**DIRECCION DE CONTRALORIA Y DESARROLLO
ADMINISTRATIVO DEL H. AYUNTAMIENTO
CONSTITUCIONAL DE COMPOSTELA, NAYARIT.**

**OBSERVACIONES A LA OBRA: CONSTRUCCION DE
DESAYUNADOR ESCOLAR EN ESCUELA SECUNDARIA
15 DE DICIEMBRE EN ZACUALPAN, NAYARIT.**

Dependencia	Presidencia Municipal
Sección	Contraloría Municipal
Oficio No.	XXXIX CONTRA/125/2015

Por medio del presente informo a usted el resultado de la revisión física de las siguientes obras:

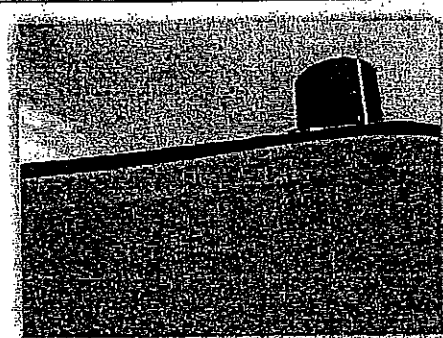
La aplicación de la pintura no esta colocada como lo dice el concepto cobrado, debido a que se ve deslavada la pintura y solo aparenta una sola mano.
